Stellungnahme zur Teilstudie des Regionalen
Raumentwicklungsprogramms Mecklenburgische Seenplatte, Programmsatz
6.5 (5) – Vorranggebiete für Windenergieanlagen
Geplante Vorranggebiete Nr. 53 Hohenwestedt und Nr. 55 Klein Vielen

In diesem Zusammenhang gibt die Gemeinde Klein Vielen die folgende Stellungnahme zu den geplanten Vorranggebieten (VR) Nr. 53 Hohenwestedt und Nr. 55 Klein Vielen ab:

Naturschutzbezogene Lage der geplanten Vorranggebiete

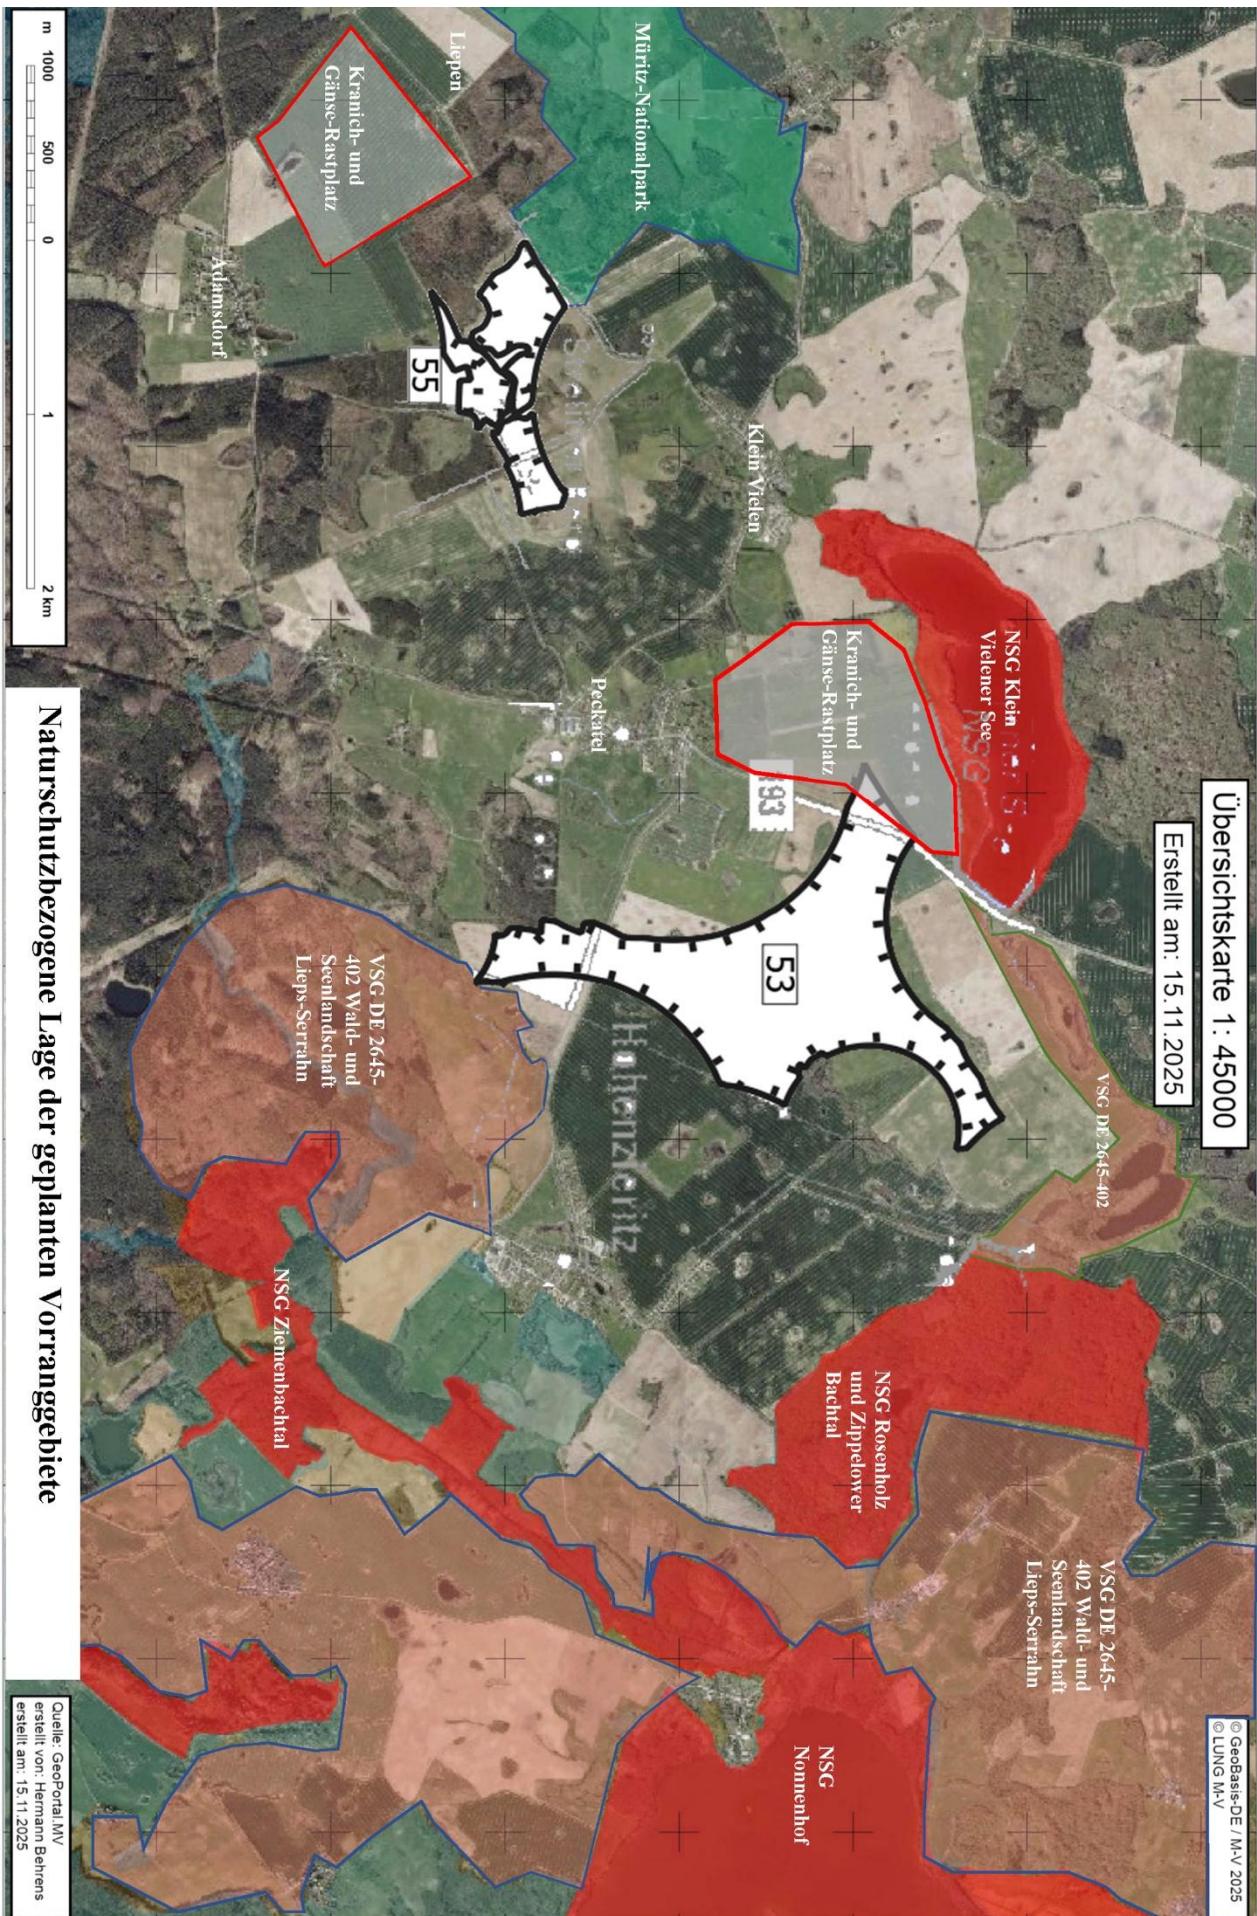
Nicht abgebildet sind auf der Festsetzungskarte für die Windenergie-Vorranggebiete auch weitere Schutzgebietstypen wie das angrenzende FFH (Flora-Fauna-Habitat) – Gebiet DE 2545-303 „*Tollensesee mit Zuflüssen und umliegenden Wäldern*“. Die Grenzen des Europäischen Vogelschutzgebietes mit der Nr. DE 2645-402 und der Bezeichnung „*Wald- und Seenlandschaft Lieps-Serrahn*“ und die des FFH-Gebietes „*Tollensesee mit Zuflüssen und umliegenden Wäldern*“ überlagern sich zum großen Teil.

Das spielt eine Rolle für das Vogelschutzgebiet DE 2645-402 „*Wald- und Seenlandschaft Lieps-Serrahn*“.

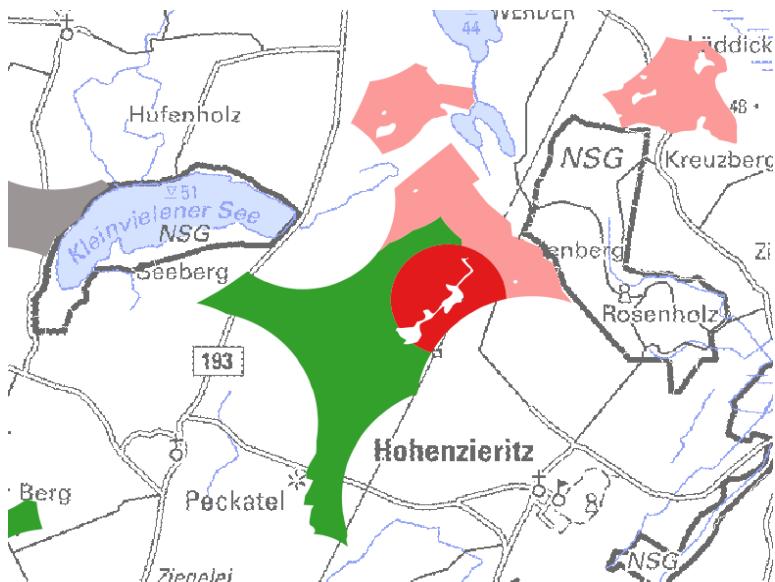
Das zweite Vorranggebiet im Bereich der Gemeinde Klein Vielen, dem die Nr. 55 zugewiesen wurde, soll laut Regionalem Planungsverband ausgerechnet auf der Endmoräne rund um die mit 150 Meter höchste Erhebung, den Strelitzer Berg zwischen Peckatel/Klein Vielen und Adamsdorf/Liepen, direkt am Rande des Müritz-Nationalparks und in unmittelbarer Nähe zur denkmalgeschützten Jahn-Kapelle entstehen.

Abb 4: Kartenausschnitt Planung von Vorranggebieten im Gebiet der Gemeinde Klein Vielen laut Beschluss VV 1/23 der 56. Verbandsversammlung vom 27.02.2023. Rosa gezeichnet: Potenzialfläche mit besonderer Konfliktlage.

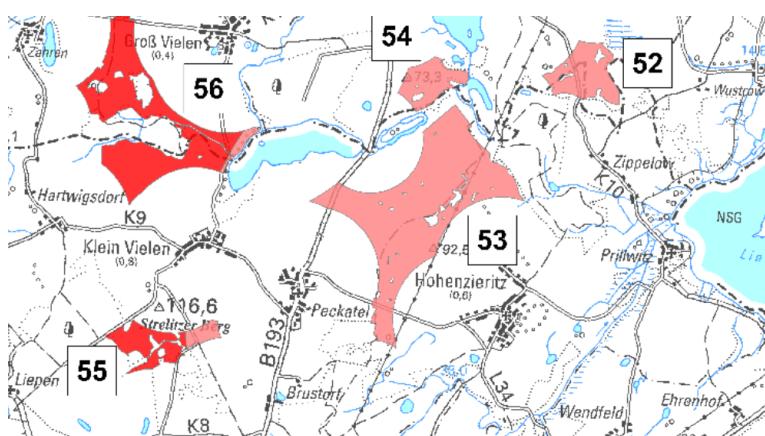
Die Kennzeichnung des Gebietes zwischen Peckatel und Hohenzieritz als Fläche mit besonderer naturschutzrechtlicher Konfliktlage im Vorentwurf von 2023 war vollkommen zutreffend (siehe Abb. 4) und sollte wieder in Kraft treten.

Zu Recht wurde im Vorentwurf der Teilfortschreibung des RREP bereits der nordöstliche Teil des nun geplanten Vorranggebietes als „mit besonderer Konfliktlage“ behaftet gekennzeichnet (vgl. Abbildung 4). Diese Konfliktlage erstreckt sich allerdings über fast das ganze Gebiet.

Warum der Regionale Planungsverband im Entwurf nicht einmal mehr an der zuvor gekennzeichneten konfliktreichen Teilfläche festhielt, ist aufgrund der vorgelegten Unterlagen nicht nachvollziehbar.

Abb. 5: Ausschnitt aus Festsetzungskarte, Vorranggebiete Nr. 55 und 53, roter Kreis: Kranich- bzw. Graugänse-Rast- und Schlafplätze.

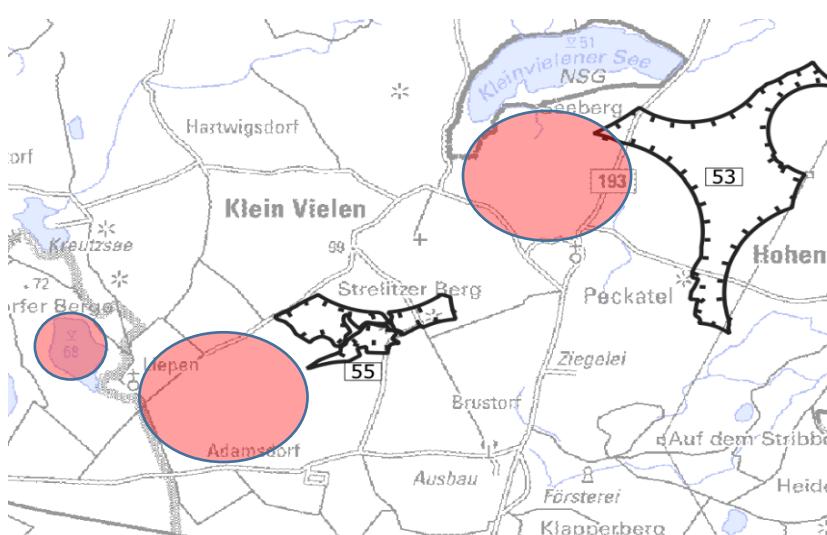
Die Gemeinde merkt zudem an, dass angrenzend an das geplante Vorranggebiet die Felder zwischen Liepen und Adamsdorf sowie der Lieper See in jedem Frühjahr und Herbst von hunderten Kranichen auf ihrem Zug als Rast- bzw. Schlafplatz genutzt werden (siehe Abbildung 5). Kraniche und Graugänse gehören nach Bundesnaturschutzgesetz zwar nicht zu den Vogelarten, deren Gefährdung durch Windenergieanlagen geprüft werden muss. Allerdings fallen sie unter die europäische Vogelschutzrichtlinie.

Ein solches Schlaf- und Rastgebiet gibt es (seit vielen Jahren bekannt) auch am Klein Vielener See.

Die Gemeinde Klein Vielen fordert den Regionalen Planungsverband aus den genannten Gründen auf, den in seinem Entwurf der Teilfortschreibung vorgesehenen „Puffer“ für Flächenreduzierungen zu nutzen und das geplante Vorranggebiet Nr. 55 vollständig zu streichen.
